質 疑 応 答 書

工事名 仙台市消防航空隊庁舎及び格納庫等移転改築工事

質 問 事 項	整理番号 160510162
<p>数量内訳書（参考数量）について 防水工事でシーリングの数量が一式となっ ておりますが数量を ご指示願います。</p>	<p>公共建築積算基準，及び公共建築工事内訳書標準 書式（建築工事編）により，設計数量又は一式計上 となる項目です。参考数量は下記のとおりです。</p> <p>【格納庫棟】 MS-2 10×10（防水 外部） 678m PU-2 20×10（防水 外部）148.5m MS-2 15×10（防水 外部）498.5m MS-2 20×10（防水 外部）59.6m MS-2 25×10（防水 外部） 1.9m MS-2 30×10（防水 外部）101.1m SR-1 10×10（防水 内部） 16.1m SR-2 10×10（防水 内部） 57.4m SR-2 15×10（防水 内部） 28.2m MS-2 10×10（防水 内部） 50.7m</p> <p>【機械室】 PU-2 20×10（防水 外部） 54.6m MS-2 10×10（防水 外部） 61.3m MS-2 15×10（防水 外部） 95.8m MS-2 20×10（防水 外部） 56.9m</p> <p>【オイルポンプ室】 PU-2 20×10（防水 外部） 12.6m MS-2 10×10（防水 外部） 15.4m MS-2 15×10（防水 外部） 23.2m MS-2 20×10（防水 外部） 13.7m</p> <p>【ハイドラント室】 PU-2 20×10（防水 外部） 8.2m MS-2 10×10（防水 外部） 21.9m MS-2 15×10（防水 外部） 25.2m MS-2 20×10（防水 外部） 4.1m</p>
<p>数量内訳書(参考数量)について、自転車置場 基礎とグリーストラップ基礎の数量が御座 いません。他項目に含まれているのでし ょうか。 ご指示願います。</p>	<p>格納庫棟の基礎数量に含まれています。</p>
<p>A-09 図について、格納庫高さが GL+16.2m</p>	<p>GL+16.1mです。</p>

ボーリング柱状図

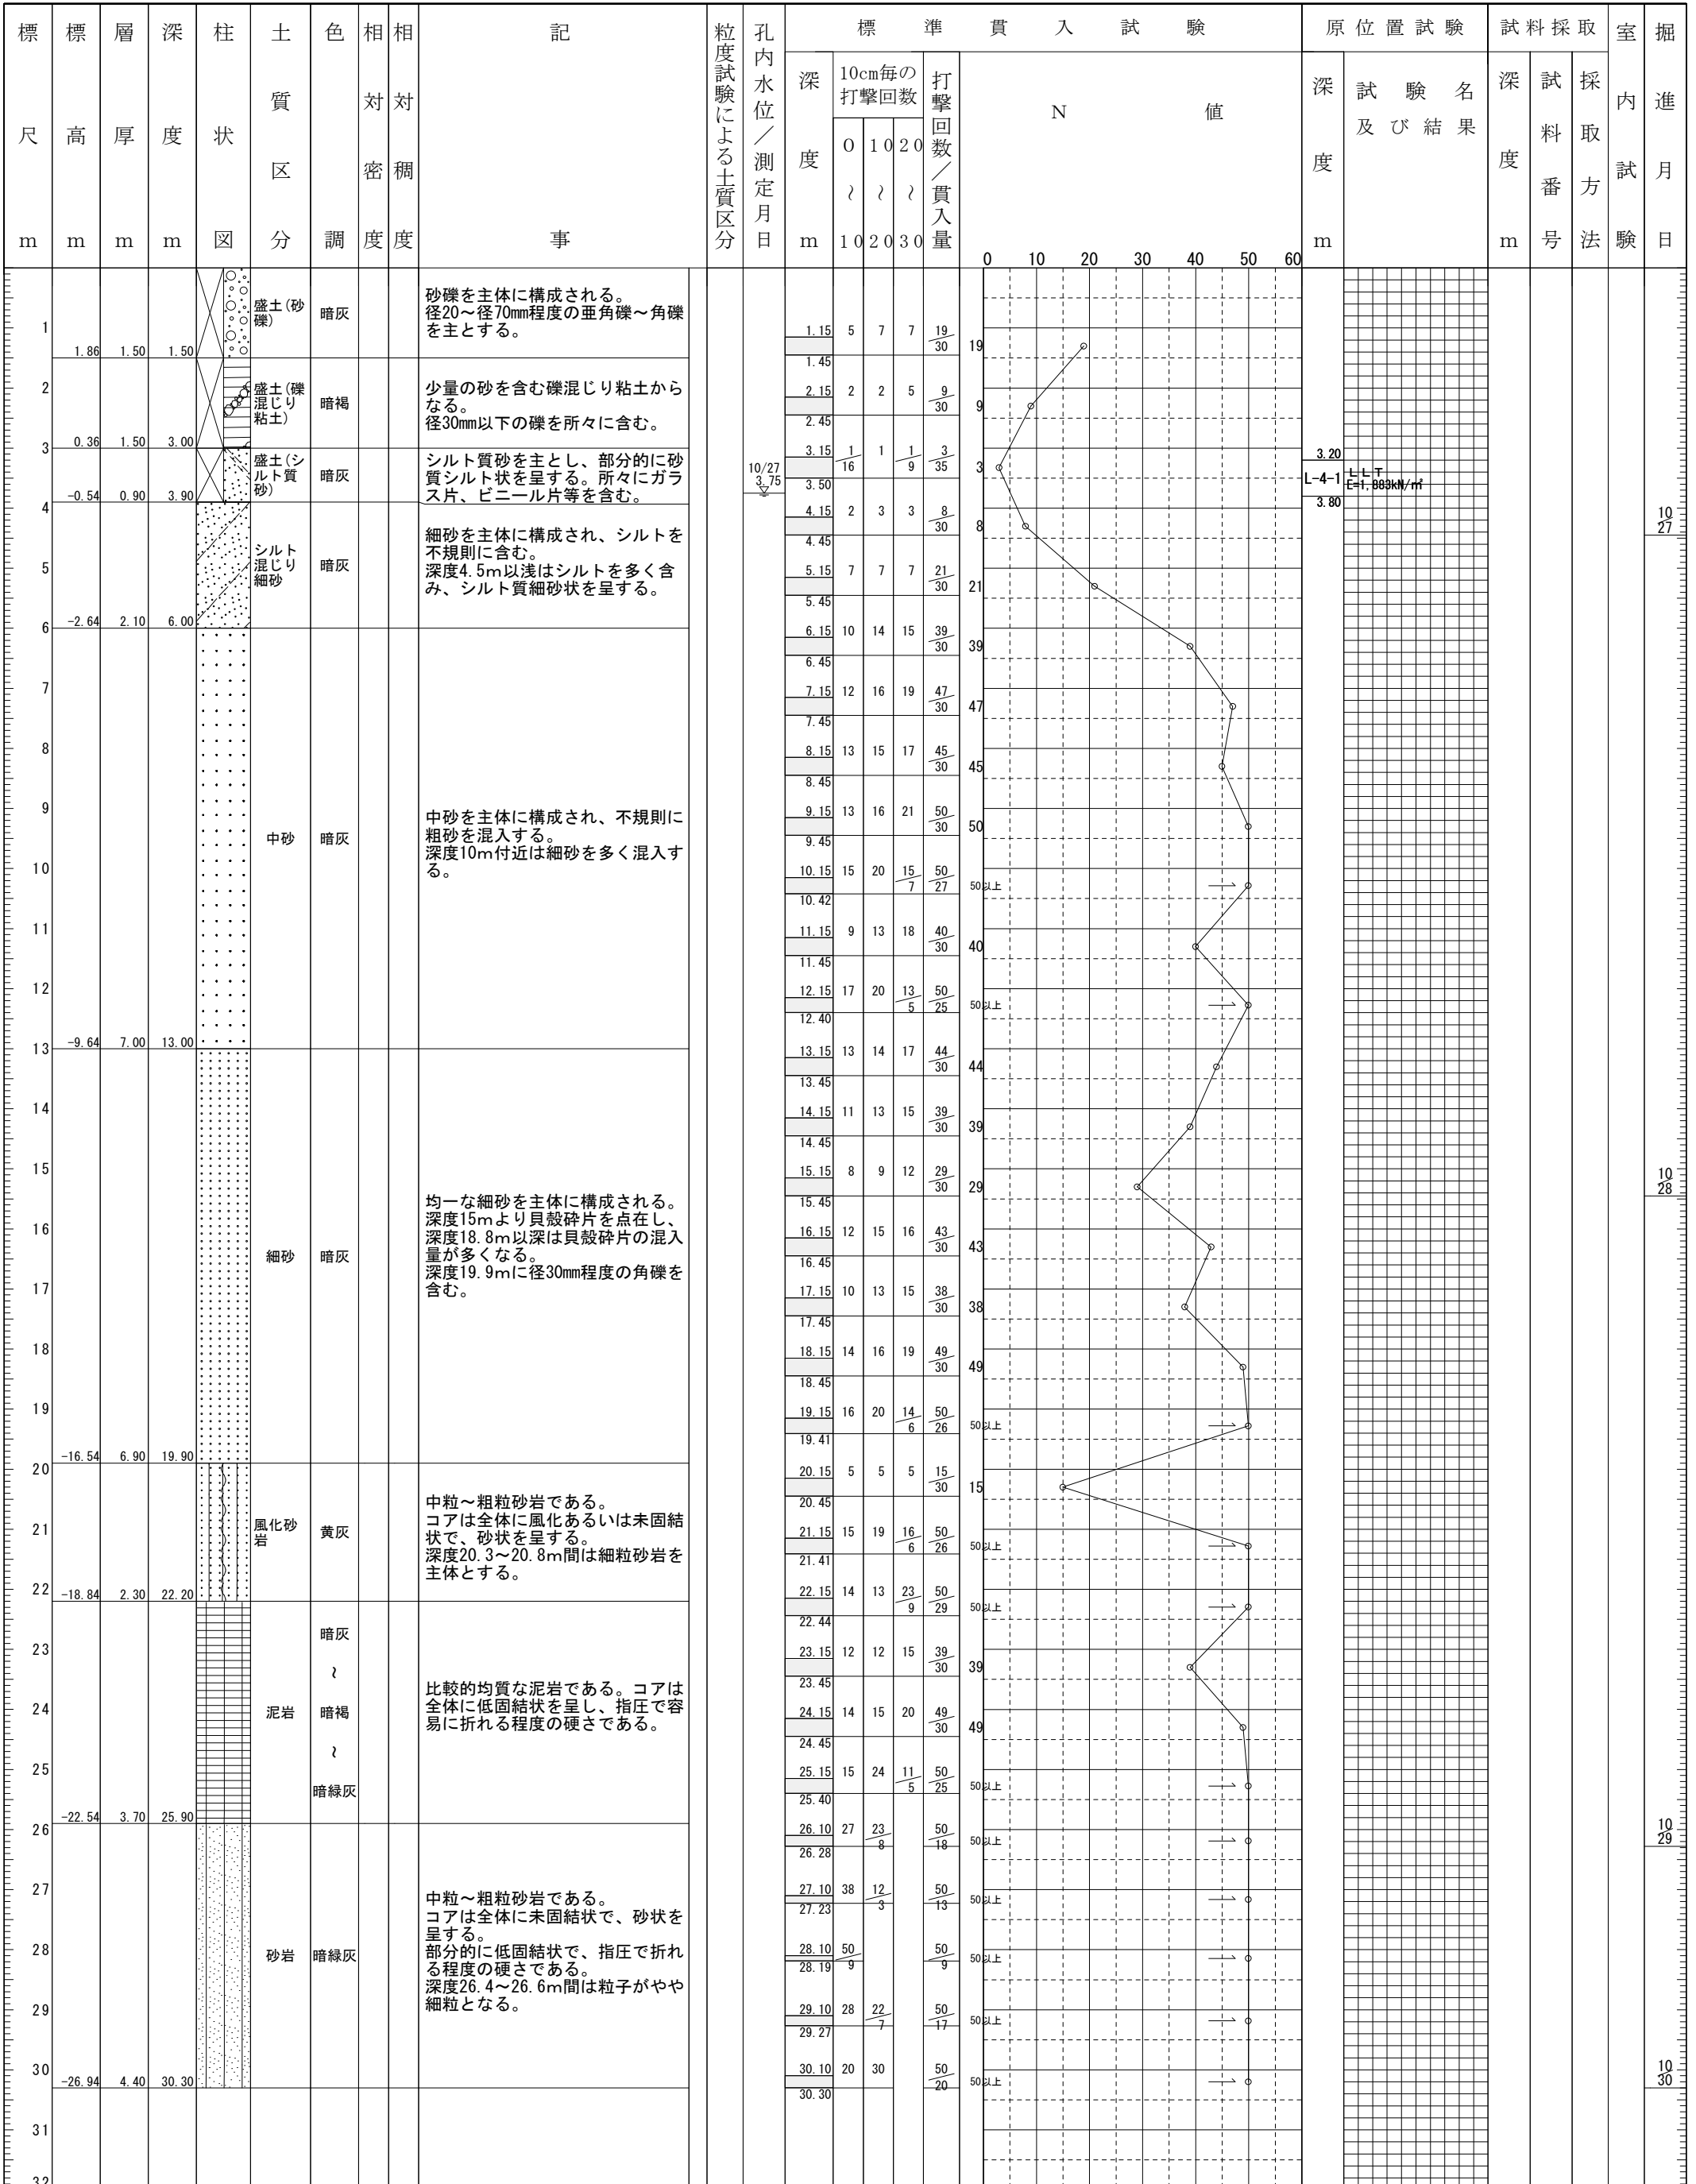
<p>と記載されていますが、他の意匠図ではGL+16.1mとなっています。</p> <p>どちらを正とすれば宜しいでしょうか。</p> <p>ご指示願います。</p>	
<p>A-82図 ホース乾燥塔について、参考メーカー等がありましたら、</p> <p>ご指示願います。</p>	<p>参考メーカーとして、双葉工業、モリタニ・ダイキン、富士物産となります。</p>
<p>ボーリング柱状図が不鮮明のため読み取りが出来ません。鮮明なものを</p> <p>ご指示願います。</p>	<p>対象柱状図を別紙にて添付しましたのでご確認ください。</p>
<p>A-105 指定仮設工事について、自立山留（鋼矢板工法）と記載が有りますので、山留工法は 鋼矢板工法と理解して宜しいでしょうか、</p> <p>ご指示願います。</p>	<p>親杭横矢板工法です。</p>
<p>杭工事の作業時間について、特記事項に明記が御座いませんので、高さ制限の範囲内において昼間施工と理解して宜しいでしょうか、</p> <p>ご指示願います。</p>	<p>宜しいです。</p>
<p>ホイストクレーンについて、メーカーに問い合わせた所、図面に明記されている品番は廃</p>	<p>A-81 図記載の機種同等品で結構です。</p>
